「過去のコメントへの対応状況」のうち、
「ALPS処理水に係る実施計画変更認可申請の審査状況」における
コメント回答について

2023年7月24日

東京電力ホールディングス株式会社

海域モニタリングでの指標設定について

図1 試料採取地点 発電所から3km以内（放水口付近）

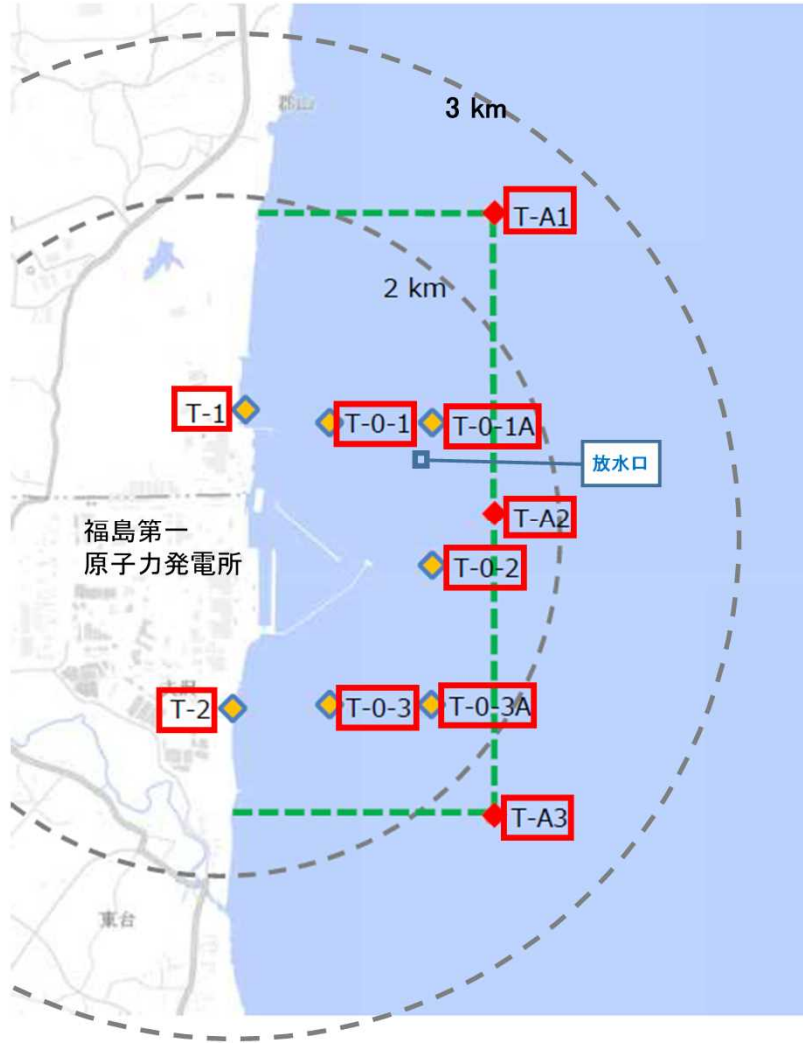
- ・ 海域モニタリングにおいて通常と異なる状況等と判断される考えについて、検討が進んだ際に分かりやすい形で説明すること（第105回）
- ALPS処理水を海水で希釈したうえで海洋に放出するにあたり、周辺海域のモニタリングで、放出水が十分に拡散していないような状況（トリチウム濃度が通常と異なる状況）等が確認された場合、設備の運用として「放出停止」を判断する際の「指標」を、「放出判断停止レベル」として設定した。
- ・ 放水口付近（発電所から3km以内 10地点）
実施計画の海洋放出時のトリチウム濃度の運用上限値をもとに **700 Bq/L** に設定。
 - ・ 放水口付近の外側（発電所正面の10km四方内 4地点）
至近3年の、日本全国の原子力発電所の前面海域におけるトリチウム濃度の最大値（20 Bq/L）をもとに、それを明らかに超過する数値として、20 Bq/Lの1.5倍の **30 Bq/L** に設定。
- 「放出判断停止レベル」の1/2程度にあたる「指標」を「調査レベル」と設定し、これを超える値が検出された場合には、速やかに、設備、運転状況や操作手順に問題がないことを確認するとともに、海水を再採取し、結果に応じて頻度を増やしたモニタリングを実施する。
- 「指標」を超えているかどうかを確認するモニタリングは、検出下限値を上げることで迅速に分析を行い、海域の状況を早期に把握することを目的とする。また、総合モニタリング計画に則って実施される各機関の詳細なモニタリングにおいて、通常と異なる状況等が確認された場合においても、必要な対応を検討して実施する。

- 政府方針では、放出時のトリチウム濃度の上限値を1,500 ㏄/㏇未満と定めていますが、設備や測定の不確かさを考慮しても1,500 ㏄/㏇を上回らない値として、放出時の運用上限値を約700 ㏄/㏇とし、実施計画にも記載しました。
- この運用上限値をもとに、放水口付近（発電所から3km以内）における指標（**放出停止判断レベル**）を700 ㏄/㏇に設定します。（対象地点については、P5 図1を参照）

- 至近3年の、日本全国の原子力発電所の前面海域におけるトリチウム濃度の最大値※（20 ㏄/㏇）を明らかに超過する場合を通常な状況ではないとみなし、放水口付近の外側（発電所正面の10km四方内）における指標（**放出停止判断レベル**）を、最大値（20 ㏄/㏇）の1.5倍の30 ㏄/㏇に設定します。（対象地点については、P5 図2を参照）

指標（放出停止判断レベル） 700 ベクレル/ℓ

指標（調査レベル） 350ベクレル/ℓ

指標（放出停止判断レベル） 30 ベクレル/ℓ

指標（調査レベル） 20 ベクレル/ℓ
